Statický posudek

Název projektu: **Statické posouzení – ocelové konstrukce výstupních šachet kolektoru pod náchodskou nemocnicí (dolní areál)**

Investor: **Oblastní nemocnice Náchod a.s.**
Purkyňova 446, 547 01 Náchod

Obr. Žebřík s mezipodestami

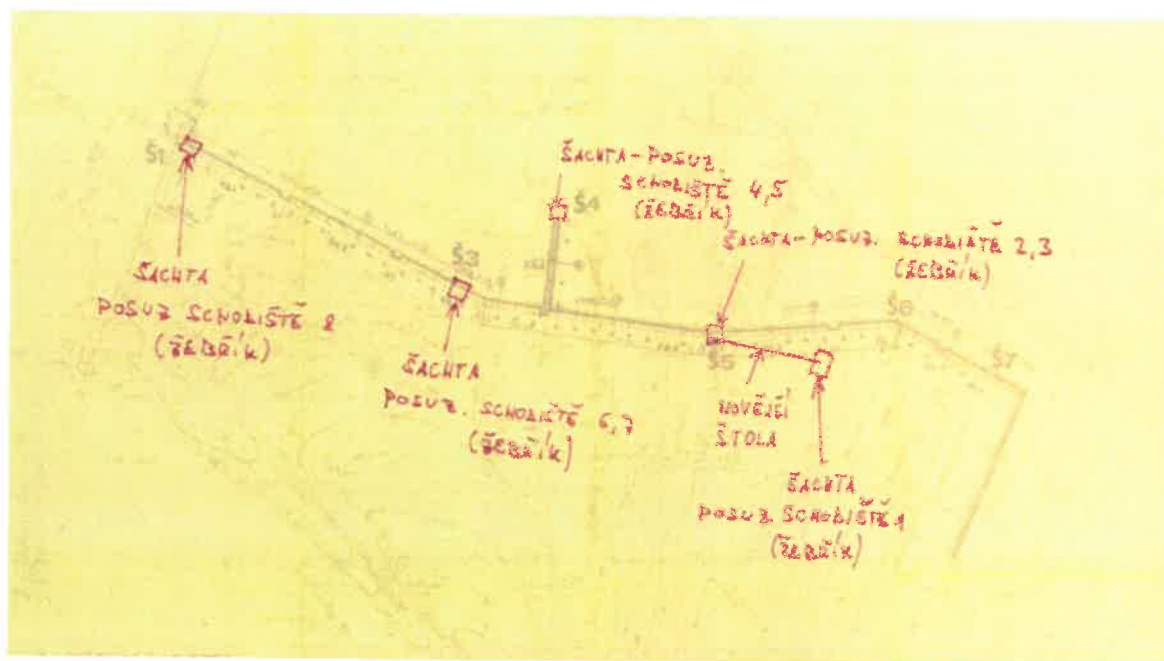
Konstrukce je v místě šachty, která je hluboká cca 18 metrů. Je dělená několika mezipodestami a jsou zde 2 žebříky. Žebřík s ozn. 2 je delší a prochází cca 13 m, žebřík s ozn. 3 je kratší cca 5 m. Posuzovaná konstrukce žebříků a mezipodest je v daném místě v poruchovém stádiu. Do šachty zatéká podzemní voda, která stéká po ocelových prvcích. Dochází k silné korozi a plátkování oceli s následným odštěpováním. Nejvíce je narušen korozí žebřík s ozn. 2, dále jsou narušeny nosníky mezipodest se zábradlím. Staticky se jedná o lokální poruchu, kdy se pomalu snižuje nosnost konstrukce. V daném okamžiku kontroly nebyla konstrukce v bezprostředním ohrožení, ale je nutné, aby byla, co nejrychleji sanována. Doporučuji vadná místa obrousit a důkladně je prohlédnout. Je nutné je porovnat se zdravými částmi průřezů. Pokud po obroušení a vyčištění od rzi bude prvek mít více než 50% původního průřezu, stačí ho pouze opatřit nátěrem. Pokud bude prvek mít méně než 50% původního průřezu, tak je možné přivařit z boku ploché plechy o tl. 5 mm. Pokud prvek bude již zkorodovaný skrz celý profil, bude nutné daný prvek vyříznout a navařit nový. Pokud by mělo dojít k nahrazování prvků je nutné je staticky před započítáním prací podepřít a zajistit. Žebříky pravděpodobně vyhoví na tl. průřezu a budou obroušeny a důkladně natřeny. Nosníky mezipodest a zábradlí doporučuji nejdříve obrousit, teprve po obroušení bude rozhodnuto, zda případně nově vyvařit nebo jen natřít. Nátěrová hmota viz. norma ČSN EN ISO 12944. V tomto případě se jedná o vnitřní prostředí stupeň koroze agresivity C5. Závěrečná barva povrchu u žebříku se doporučuje žlutá, případně respektive taková, aby byla v šeru dobře viditelná. Doporučuji též provést v místě největšího průsaku stěnami do šachty sběrný žlábek s odvodem do dolního odvodňovacího kanálku, tak aby voda nestékala po ocelových konstrukcích. Doporučují také opravu a zprovoznění poklopů mezipodest, tak aby šly zavírat a zkontrolovat vedení energovodů.

Konstrukce je v místě další šachty, která je hluboká cca 15 metrů. Je dělená několika mezipodestami a jsou zde 2 žebříky. Žebřík s ozn. 4 je delší a prochází cca 11 m, žebřík s ozn. 5 je kratší cca 4 m. Posuzovaná konstrukce žebříků a mezipodest je v daném místě v poruchovém stádiu. Do šachty zatéká voda, která stéká po ocelových prvcích. V této části konstrukcí dochází ke korozi, nikoliv však jako v případě žebříku 2. Staticky se jedná o poruchu, kdy se pomalu snižuje nosnost konstrukce a v daném případě není zatím významná. Doporučuji vadná místa obrousit a důkladně je prohlédnout. Je nutné je porovnat se zdravými částmi průřezů, případně lokálně vyvařit novými plechy tl. 5 mm. Konstrukci bude obroušena a důkladně natřena. Nátěrová hmota viz. norma ČSN EN ISO 12944. V tomto případě se jedná o vnitřní prostředí stupeň korozní agresivity C5. Závěrečná barva povrchu u žebříku se doporučuje žlutá, případně respektive taková, aby byla v šeru dobře viditelná. Doporučují také opravu a zprovoznění poklopů mezipodest, tak aby šly zavírat a zkontrolovat vedení energovodů.

Konstrukce je v místě další šachty, která je hluboká cca 16 metrů. Je dělená několika mezipodestami a jsou zde 2 žebříky. Žebřík s ozn. 6 je delší a prochází cca 12 m, žebřík s ozn. 7 je kratší cca 4 m. Posuzovaná konstrukce žebříků a mezipodest je v daném místě v poruchovém stádiu. Do šachty zatéká podzemní voda, která stéká po ocelových prvcích. Dochází k silné korozi především v místě podest a plátkování oceli s následným odštěpováním. Staticky se jedná o poruchu, kdy se pomalu snižuje nosnost konstrukce. V daném okamžiku kontroly nebyla konstrukce v bezprostředním ohrožení, ale je nutné, aby byla, co nejrychleji sanována. Doporučuji vadná místa obrousit a důkladně je prohlédnout. Je nutné je porovnat se zdravými částmi průřezů. Pokud po obroušení a vyčištění od rzi bude prvek mít více než 50% původního průřezu, stačí ho pouze opatřit nátěrem. Pokud bude prvek mít méně než 50% původního průřezu, tak je možné přivařit z boku ploché plechy o tl. 5 mm. Pokud prvek bude již zkorodovaný skrz celý profil, bude nutné daný prvek vyříznout a navařit nový. Pokud by mělo dojít k nahrazování prvků je nutné je staticky před započítáním prací podepřít a zajistit. Žebříky pravděpodobně vyhoví na tl. průřezu a budou obroušeny a důkladně natřeny. Nosníky mezipodest a zábradlí doporučuji nejdříve obrousit, teprve po obroušení bude rozhodnuto, zda případně nově vyvařit nebo jen natřít. Nátěrová hmota viz. norma ČSN EN ISO 12944. V tomto případě se jedná o vnitřní prostředí stupeň korozní agresivity C5. Závěrečná barva povrchu u žebříku se doporučuje žlutá, případně respektive taková, aby byla v šeru dobře viditelná. Doporučují také opravu a zprovoznění poklopů mezipodest, tak aby šly zavírat a zkontrolovat vedení energovodů.

Staticky nejsou konstrukce v havarijním stavu, avšak únosnost konstrukcí je lokálně snížena vlivem agresivní koroze. Zatím nebyly pozorovány významnější deformace ani ztráta stability. Ocelová konstrukce však rychle podléhá korozi a její stav i s mechanickými vlastnostmi se zhoršuje v čase. Doporučuji konstrukci urychleně sanovat. Dále doporučuji omezení nosnosti mezipodest, tak aby na konstrukci jedné podesty stáli maximálně 4 lidé celkově do 400 kg. Na žebříku by měla stát pouze 1 osoba. Omezení doporučuji do doby, než bude konstrukce důkladně prozkoumána a opravena. Sanace bude spočívat v obroušení, natření, případném vyříznutí a navaření části konstrukce. Opravu musí provést odborná firma. Dále doporučuji správci provádět prohlídky týkající se stavu ocelových konstrukcí a lokální opravy nátěry každý rok.

Obr Mapa schodišť-žebříků

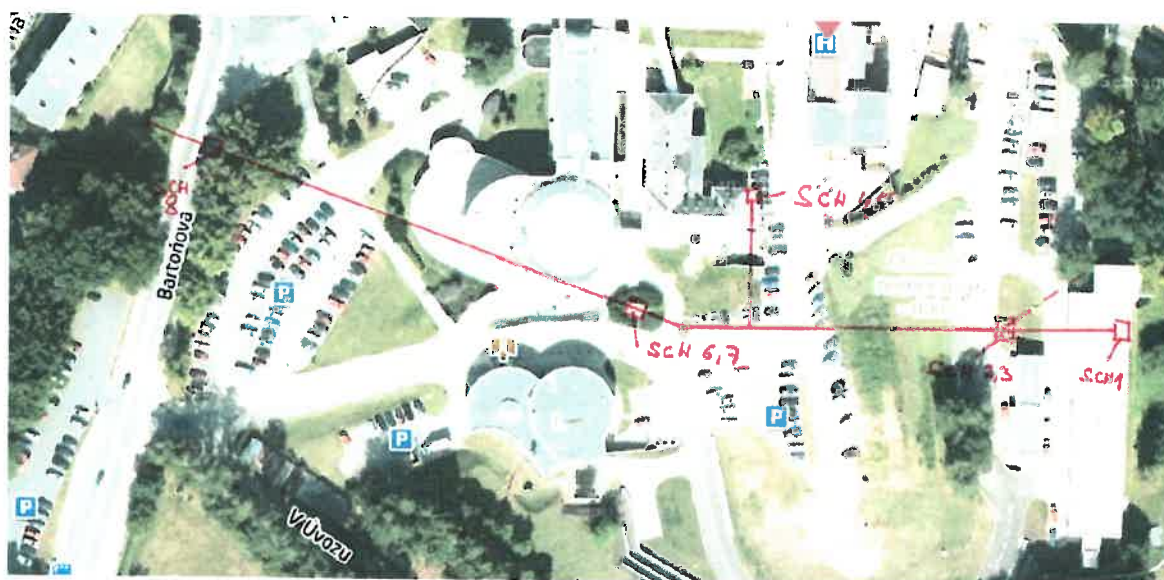
Schéma a umístění žebříků, viz přílohy
